# サービスキャンペーン通知書

令和5年4月20日

通知者の氏名 フォルクスワーゲン グループ ジャパン株式会社  
又は名称 代表取締役 マティアス シェーパース  
住 所 愛知県豊橋市明海町5番地の10

## 改善箇所説明図

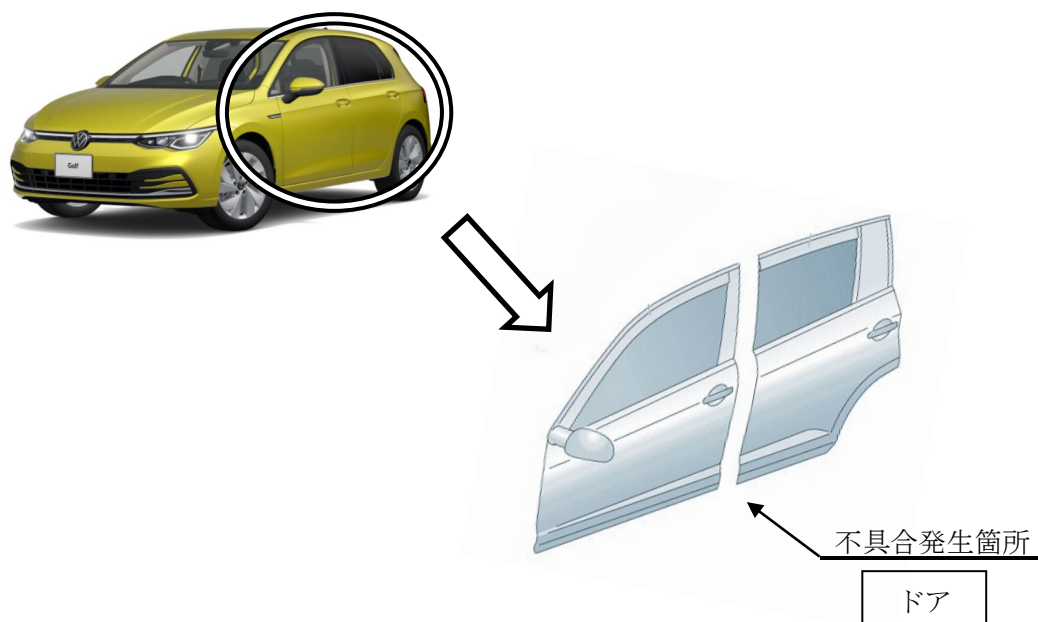
乗降口のドアにおいて、内部の防錆処理が不十分なため、内部に侵入した湿気や汚れにより、処理不十分な箇所から錆が発生するおそれがある。

全車両、全てのドアに防錆ワックスを塗布する。

識別：キャンペーンステッカーに「57J3、日付（西暦・月・日の順）ワークショップスタンプ」を記入し、ラゲージルームフロアに貼付する。
